JUSTIFICATIVA TÉCNICA - ADIÇÕES E SUPRESSÕES DE SERVIÇOS

Obra de reforma da Câmara Municipal de Piquete/SP

LAUDO TÉCNICO

NÃO EXECUÇÃO DE RAMPA DE ACESSO E REBAIXAMENTO DE GUIA

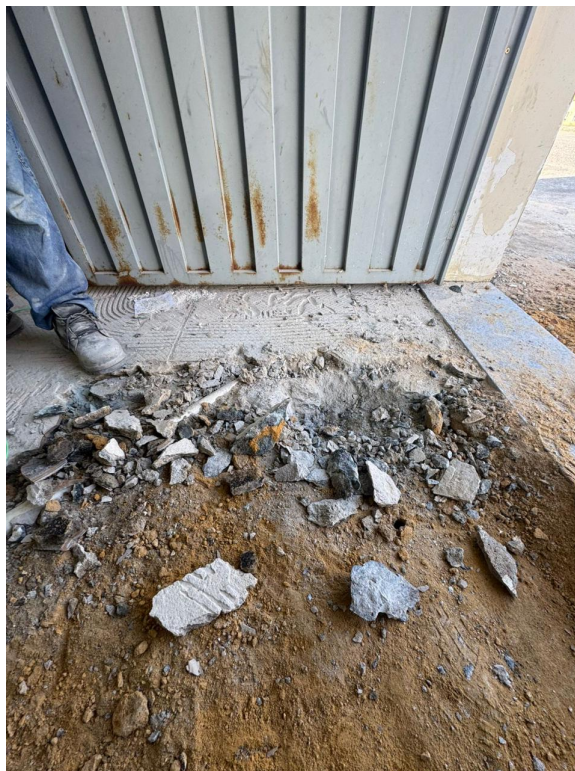
Com base na inspeção realizada durante a execução dos serviços, constatou-se que a implantação da rampa de acesso e do rebaixamento de guia, originalmente previstos para a entrada principal da Câmara Municipal de Piquete, tornou-se tecnicamente inviável em razão da existência de uma fundação de grande porte e profundidade, localizada diretamente sob a área de intervenção.

A escavação foi interrompida ao atingir aproximadamente 60 cm de profundidade, uma vez que a estrutura permanecia presente e havia evidências de que sua continuidade se estendia além dessa cota. Intervir sobre esse elemento sem investigação geotécnica e projeto estrutural específicos não é recomendável, sobretudo considerando a idade da edificação e o risco de comprometimento de sua estabilidade.

Como medida alternativa, executou-se a adequação da calçada, de modo a proporcionar condições de acesso a pessoas com deficiência e mobilidade reduzida, evitando qualquer interferência na fundação existente e promovendo a melhoria das condições de acessibilidade do imóvel.

Dessa forma, a solução adotada representa uma adaptação técnica definida em campo diante de uma condição construtiva não identificada inicialmente. Eventual implantação futura de rampa na entrada principal deverá ser precedida de avaliação estrutural e projeto específico que comprove sua viabilidade e segurança.
